ADENDA 1 INVITACIÓN PÚBLICA A NEGOCIAR DIS 005-2021

"SUMINISTRO, MONTAJE DE EQUIPOS, INTEGRACIÓN AL CENTRO DE CONTROL Y PUESTA EN SERVICIO DE NUEVE (9) IED´S "

ANEXO 1.

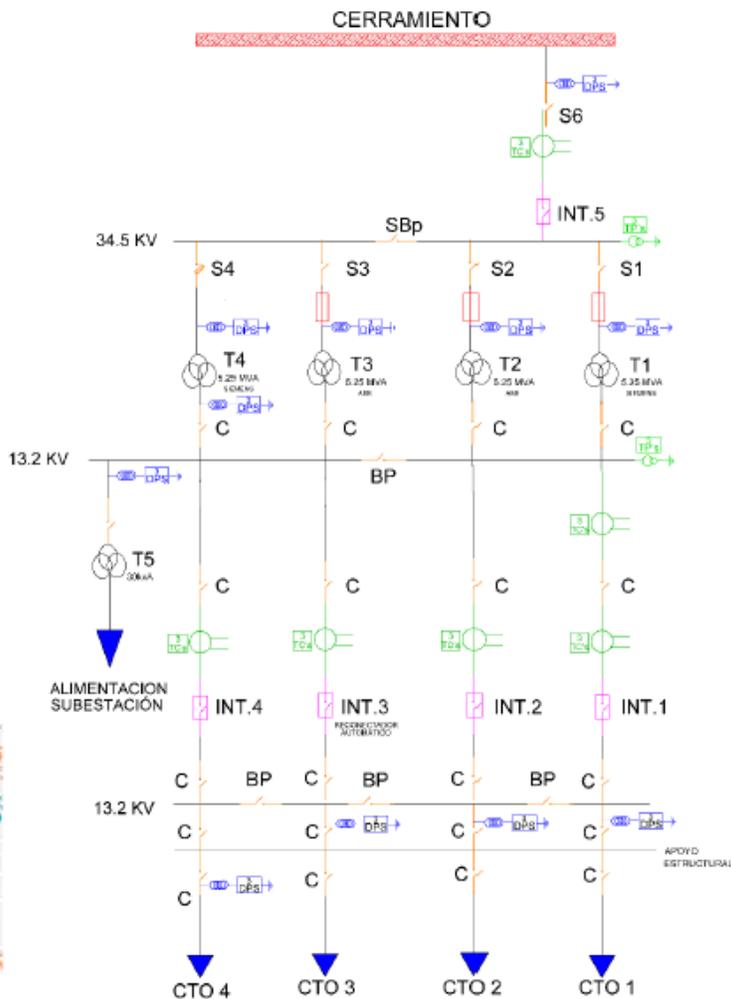
- Solicitar diagrama unifilar ampliado de licitación.

Se cuenta únicamente con un diagrama unifilar de la subestación (en imagen). Ver anexo 1

ARQUITECTURA SUBESTACION PAVAS NIVEL 33 – 13,2 kV

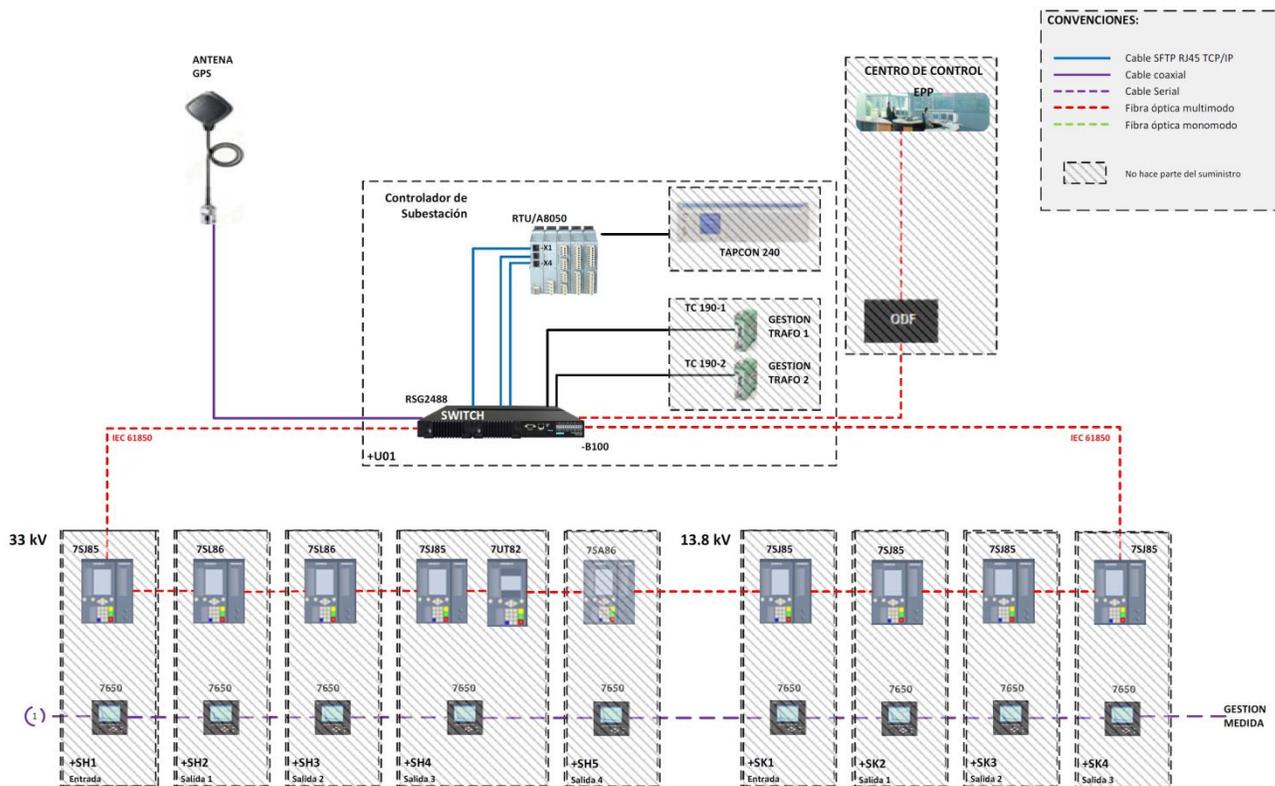
19. Solicitamos las arquitecturas existentes de las subestaciones Pavas, Naranjito y Santa María para garantizar la compatibilidad de los equipos a suministrar con el sistema de comunicación existente.

Se adjuntan arquitecturas de Pavas y Naranjito en el anexo 2, con respecto a la subestación Santa María, se implementará la arquitectura en anillo de fibra óptica con salida hacia el switch de comunicación de la subestación como se mencionó anteriormente en otras preguntas.

DIAGRAMA UNIFILAR SUBESTACIÓN PAVAS.

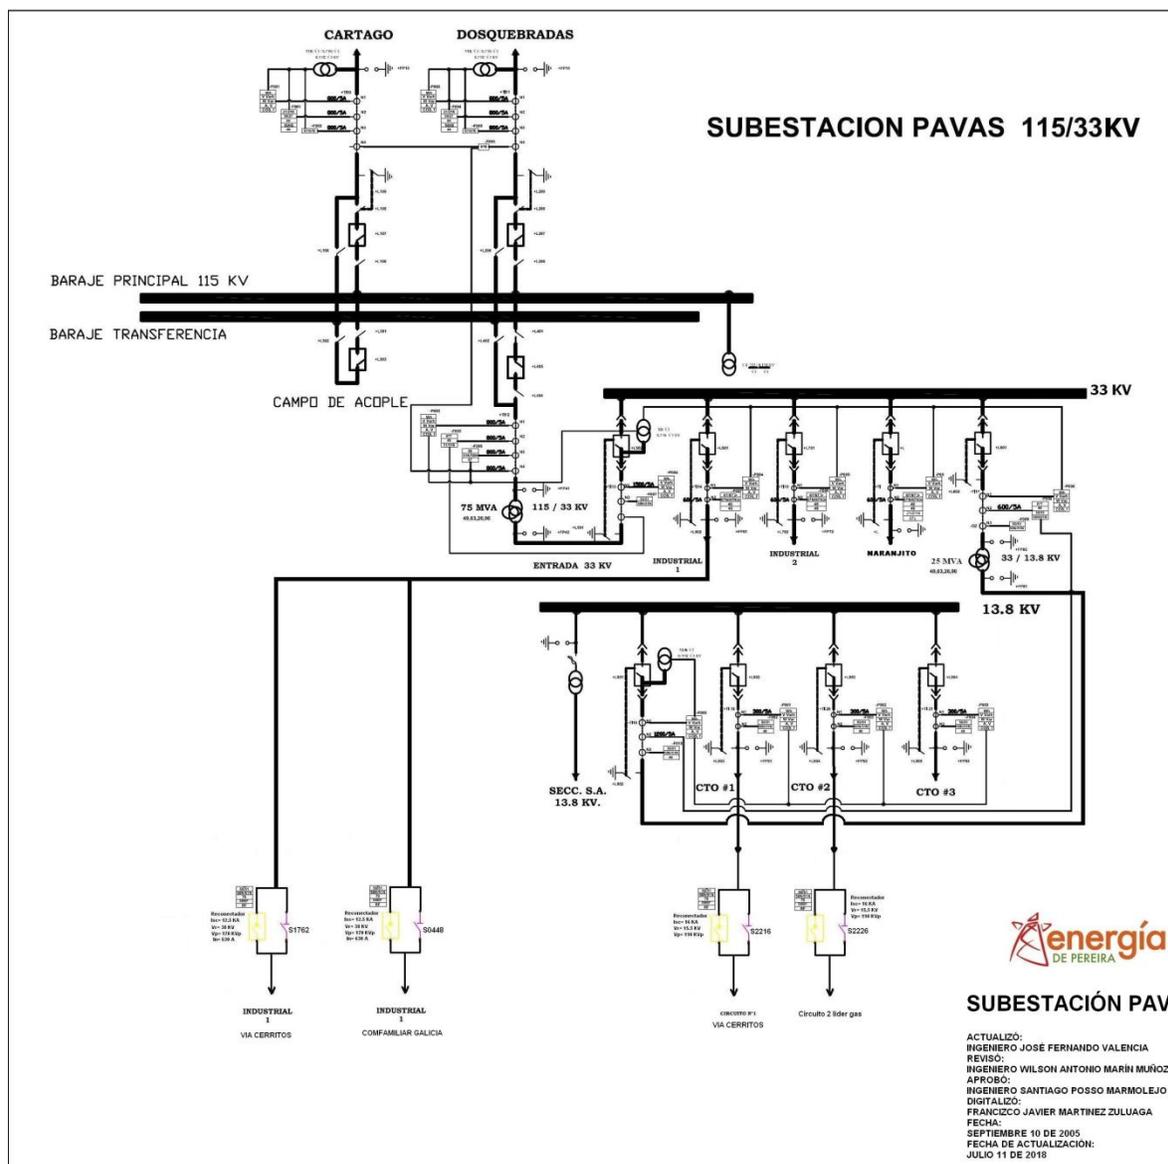
11. Solicitamos que por favor se nos compartan los unifilares o planos existentes para revisar el alcance.

La información relacionada a planos existentes se entregará al oferente seleccionado, en el presente documento se hará entrega de diagramas unifilares. Ver anexo 1 y anexo 2 adjuntos al presente documento.
